Objet : Compléments de réponse à la Question QC-25 à l'égard des compensations pour la perte de superficie à vocation forestière relativement au projet de parc éolien de Saint-Valentin.

Sujet : Réponses à la question du MDDEP posée le 1^{er} mars 2011 à propos des éventuels impacts concernant la nouvelle RBP Samuel-de-Champlain – projet de parc éolien de Saint-Valentin

Parc éolien de Saint-Valentin

**AIRES PROTÉGÉES LIMITOPHES
AU PROJET ÉOLIEN**

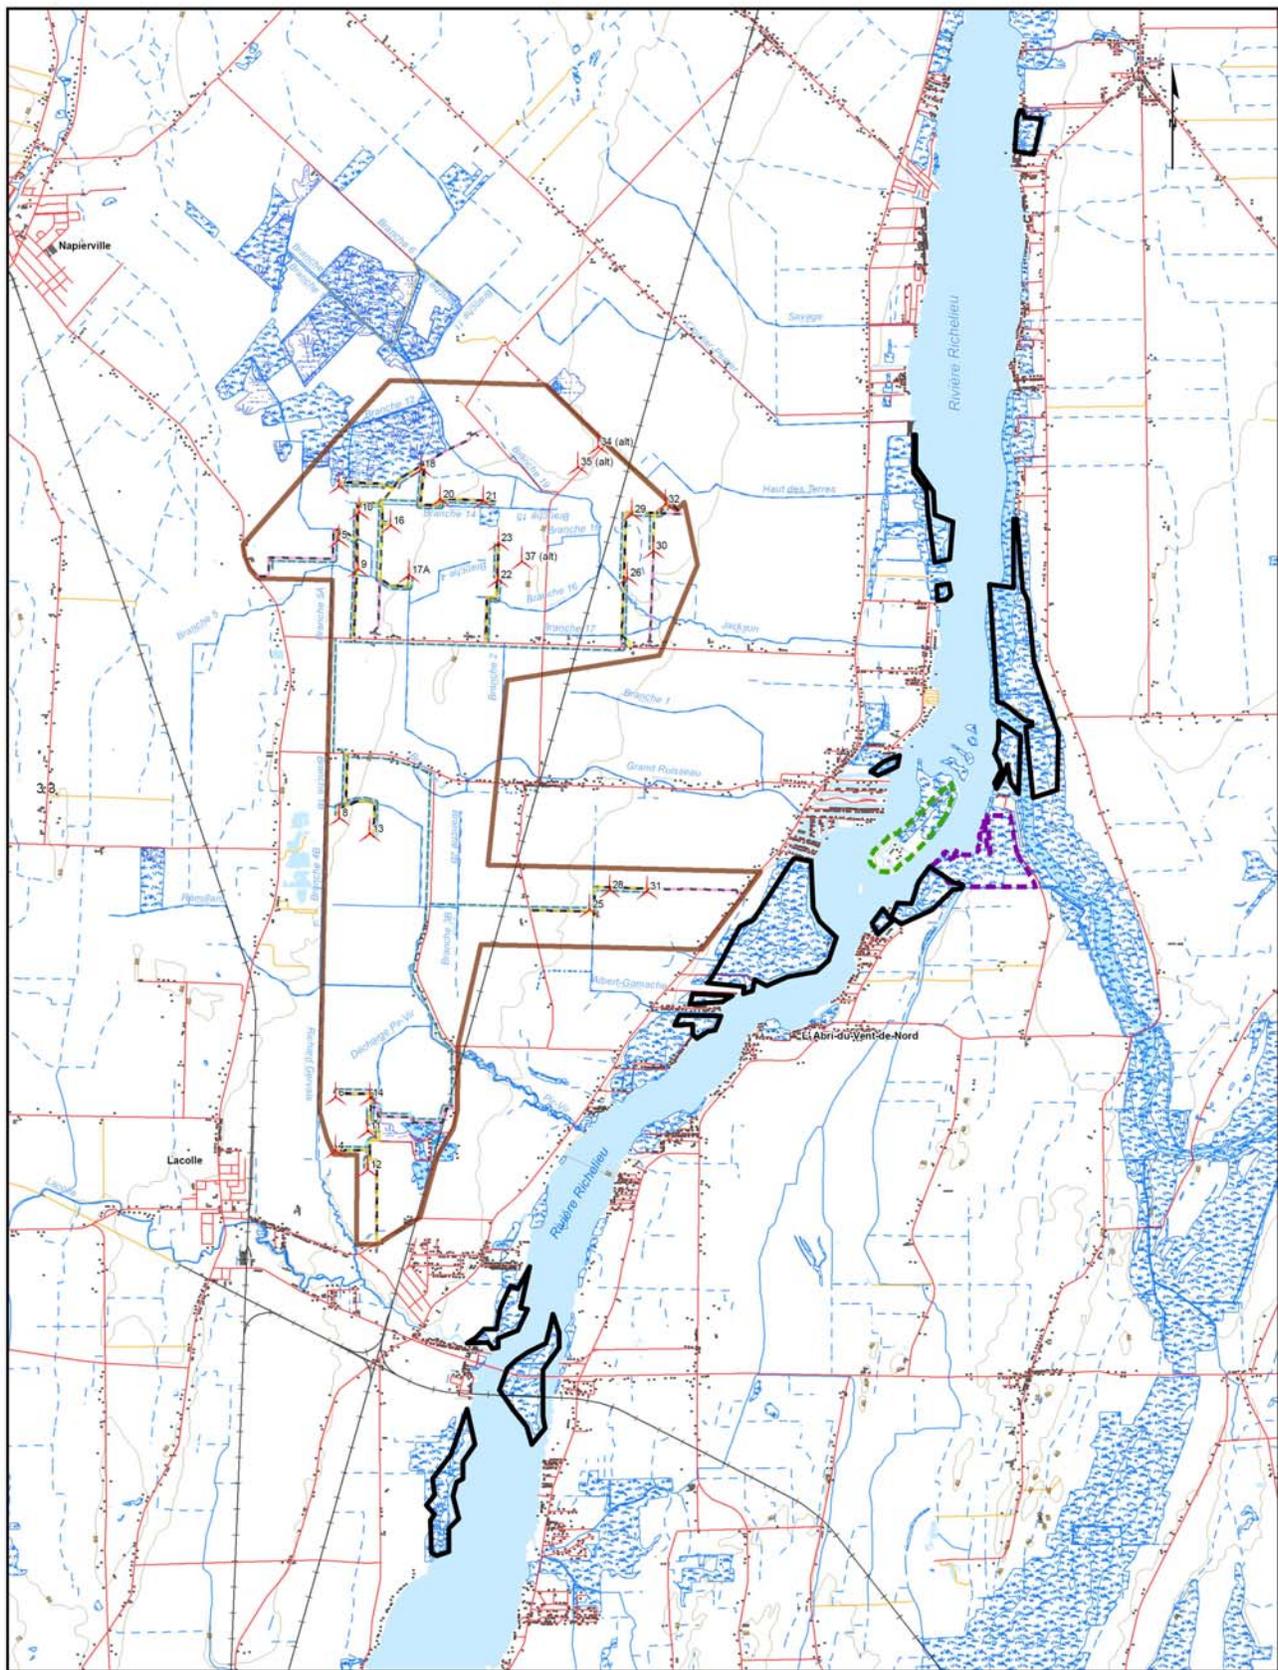
Enfin, voici le plan de conservation de la RBP Samuel-de-Champlain (une nouvelle RBP qui est située tout près du projet): http://www.mddep.gouv.qc.ca/biodiversite/reserves-bio/SD_Champlain/PSC_SD-champlain.pdf. Il y a eu une loi spéciale en 2007 pour délimiter le domaine hydrique de l'État dans ce secteur : <http://www.mddep.gouv.qc.ca/eau/haut-richelieu/index.htm>. Pouvez-vous situer cette RBP par rapport au projet et décrire les impacts de celui-ci sur cette RBP?

R : Afin de déterminer la proximité de la RBP (réserve de biodiversité projetée) Samuel-de-Champlain du parc éolien de St-Valentin, une carte a été réalisée illustrant toutes les aires protégées connues et consignées dans le répertoire du MDDEP (2009), en plus de cette RBP. Le domaine se trouvera minimalement à 255 mètres de distance de la RBP, tandis que la plus proche éolienne se dressera à 1 055 mètres de distance de la RBP.

Pour ce qui est des impacts appréhendés, il est permis de restreindre les interrelations entre la RBP et les activités du Projet éolien de St-Valentin à seulement deux composantes : la faune avienne et la qualité de l'eau.

La RBP comprend plusieurs milieux humides isolés l'un de l'autre le long du Richelieu. Deux de ces parcelles recevront un approvisionnement hydrique d'un cours d'eau prenant source dans le domaine du Projet. L'impact ayant déjà été évalué jusqu'à leur embouchure au Richelieu, celui-ci demeure le même pour les milieux humides qui les ceinturent. L'importance de l'impact du Projet sur la qualité de l'eau de surface étant jugée mineure, l'impact résiduel a été considéré comme étant non important.
